„Lávka pro pěší a cyklisty přes Dyji v Břeclavi u Slováckého veslařského klubu“

VYSVĚTLENÍ, ZMĚNA NEBO DOPLNĚNÍ ZADÁVACÍ DOKUMENTACE

Vysvětlení zadávací dokumentace č. 4 ze dne 11. 2. 2026

Dle přílohy H15073SP2-D.1.2.201.10-00 Statický výpočet spodní stavby je uvažováno 8 Ks pilot.

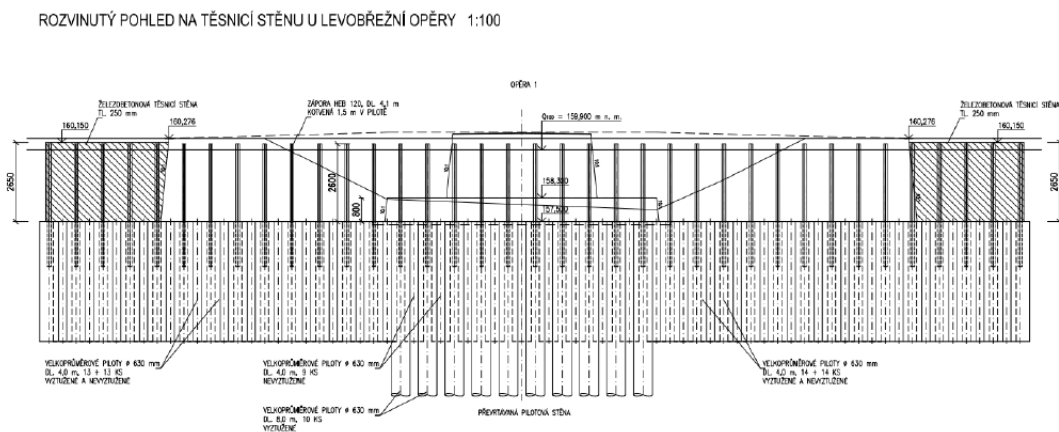
Žádáme zadavatele o vysvětlení zadávací dokumentace. V Zadávací dokumentaci v dokumentu Breclav Lavka pres Dyji_ZD_P1_SoD v příloze č. 2 je uvedeno, že musí být zachován návrh převrtané pilotové stěny u obou opěr. Žádáme zadavatel o objasnění, z čeho vychází návrh této pilotové stěny, jelikož dle projektové dokumentace poskytnuté v rámci dodatečné informace č. 1 je v příloze H15073SP2-E-00 Celkové náklady stavby uvedeno, že se jedná o 160 m pilot o průměru 630 mm v délce 8,0 m.

Nosičový počet pilot:
Síla nos piloty: 7090 kN
 $n = \frac{7090}{9065 kN} = 7,8 ks$ - nadřešen 8 ks mylněji

Z přílohy H15073SP2-D.1.2.201.09-00 Těsnící clony u opěr je zřejmé, že se jedná o 9+10 Ks pilot o délce 8,0 m a zbývající piloty o délce 4,0 m, což je v součtu cca 800 m. Žádáme zadavatele

o objasnění, z čeho tento požadavek vychází a zda je možné variantní řešení H15073SP2-D.1.2.201.09-00, nebo zadavatel požaduje striktní dodržení rozsahu dle přílohy H15073SP2-D.1.2.201.09-00 Těsnicí clony u opěr. Tato skutečnost má podstatný vliv na celkovou nabídkovou cenu díla.

Návrh těsnicí clony vycházel jak ze statického hlediska samotné únosnosti, tak z technického hlediska provádění a samotné funkce těsnění. Ve statickém výpočtu je ověřen minimální počet pilot, v samotném návrhu je pak použito větší množství pilot, s ohledem na nutnost celkového rozměrového návrhu těsnících stěn. Samotný návrh byl velmi problematický s ohledem na projednání se správcem hrází (Povodí Moravy), který návrh připomínkoval a rozsah a koncepce samotných stěn pak vychází zejména z jeho požadavků. Zadavatel z tohoto důvodu požaduje zachování návrhu této převrtané pilotové stěny u obou opěr.

Počet a délky pilot je třeba dodržet podle přílohy Těsnicí clony.

Celková délka pilot je následující:

Piloty pod opěrami rovnoběžně s osou toku:

dl. 8,0 m vyztužené, 10 ks, 2 opěry, celkem $2 \times 8 \times 10 = 160$ bm

dl. 4,0 m nevyztužené, 9 ks, 2 opěry, celkem $2 \times 4 \times 9 = 72$ bm

Piloty na bočních stranách opěr a těsnicí stěny:

dl. 4,0 m, vyztužené, počet $13 + 14 + 12 + 16 = 55$ pilot, $55 \times 4 = 220$ bm

nevyztužené dtto 220 bm

Celková délka pilot je $160 + 72 + 220 + 220 = 672$ bm
